Deckblatt

Schweißing-Holstein Ingenieurbüro für Wirtschaft, Maschinenbau, Elektrotechnik und Bauwesen		Unterlage Nr.:	
Straße: A20		Blatt Nr.:	
von NK: 2222112 – 0,563 km nach NK: 2123027 + 0,926 km		Rev. Nr.:	
Nächster Ort: Glückstadt	Bau-km: 7+415 – 22+650	Datum	Name
A20 – Nord-West-Umfahrung Hamburg		bearbeitet	_____
		gezeichnet	_____
		geprüft	11/2007 Sperber
		Höhenplan A20	
Bau-km 9+260 – Bau-km 10+410		Richtung Bad Segeberg	
Abschnitt B431 bis A23		Maßstab: 1:1.000/100

aufgestellt: Berlin, den 29.06.2020 gez. i.A. Dr.-Ing. Zierke DEGES Deutsche Einheit Fernstraßenplanungs- und -bau GmbH		
Planfeststellungsunterlage vom 16.11.2007 Anlage : 8 Blatt : 3		
Grundplan hergestellt: 07/2004 aphos Leipzig AG Prager Straße 17 04103 Leipzig		Ergänzungen: Aufnahme 18.+21.03.2003 Feldvergleich 05/2004 terrestrische Nachvermessung 06/2004 Kataster Stand 05/2019

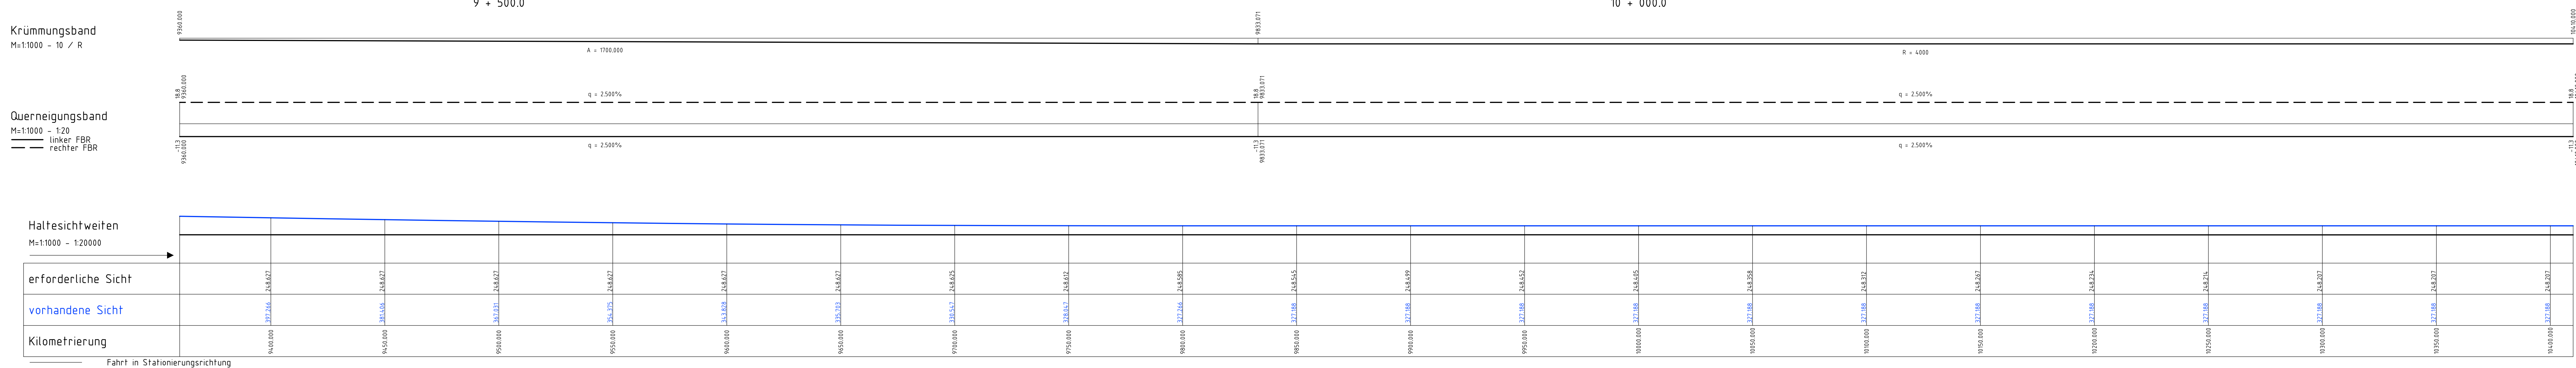
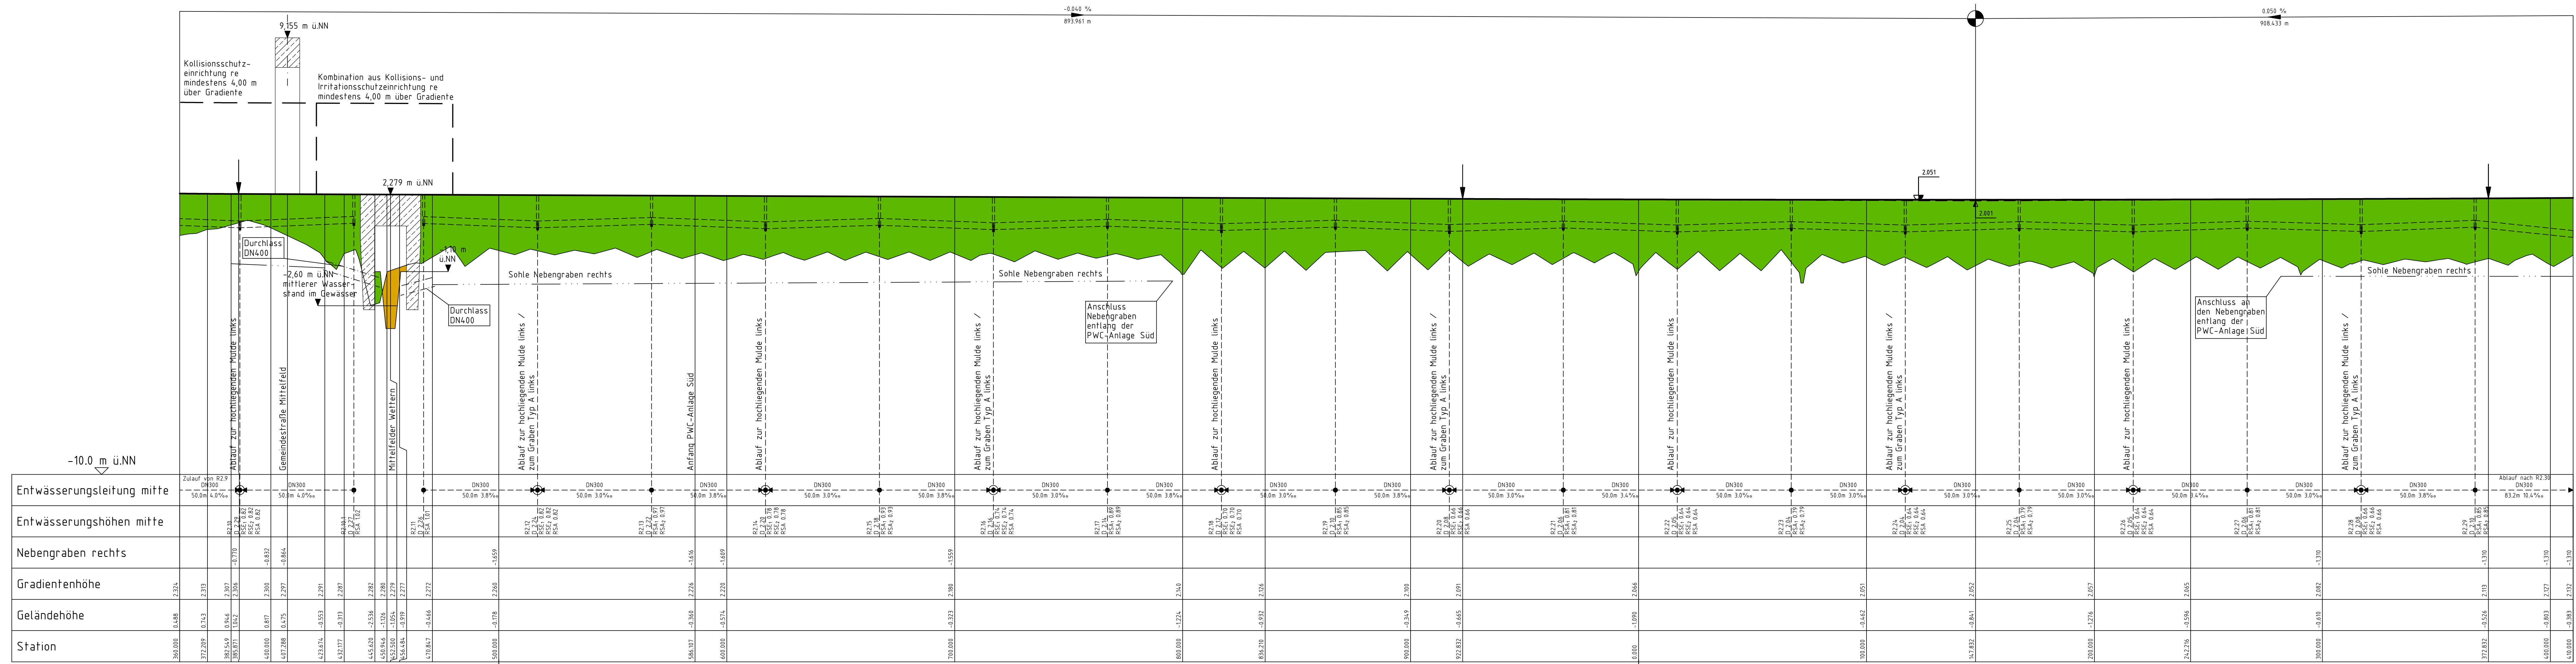
11	Anpassung Höhenlage Entwässerungsleitung im Mittelstreifen von Bau-km 10+367 (Schacht R 229) bis Bau-km 10+450 (Schacht R2 10.1, Blatt 4)	03/2020	Wu/Han
10	Anpassung Höhenlage Entwässerungsleitung im Mittelstreifen von Bau-km 8+387 (Schacht R 121, Blatt 2) bis Bau-km 9+437 (Schacht R2 31)	03/2020	Wu/Han
9	Anpassung Gestaltung, Abmessungen und Lage Bauwerk Nr. 9.03, Anpassung Straßenentwässerung A20 an die geänderte Bauwerksgestaltung	03/2020	Wu/Han
8	Anpassung Gestaltung und Abmessungen Bauwerk Nr. 9.02, Anpassung Straßenentwässerung A20 an die geänderte Bauwerksgestaltung	03/2020	Wu/Han
7	Ergänzung Kollisionschutzzeichnerin und Kombination aus Kollisions- und Infaltionschutzzeichnerin	03/2020	Wu/Han
6	Anpassung Abmessungen Bauwerk Nr. 9.09 und 9.03 durch Entfall Infaltions- bzw. Kollisionschutzzeichnerin	03/2015	Wu/Han
5	Anpassung Entwässerungssystem (Sohle Nebengraben rechts) im Bereich FWC-Anlage Süd	03/2015	Wu/Han

4	Anpassung der Bauwerkskanten, i.- bzw. K.-Wand	03/2013	Wu/StM
3	Änderung Halteabschleifen	03/2013	Wu/StM
2	Änderung/Ergänzung Straßenentwässerungssystem, Grabengradienten	03/2013	Wu/StM
1	Planänderungen: Legende, Geländedarstellung, Schritte u.v.	03/2013	Wu/StM
Nr.	Art der Änderung	Datum	Name
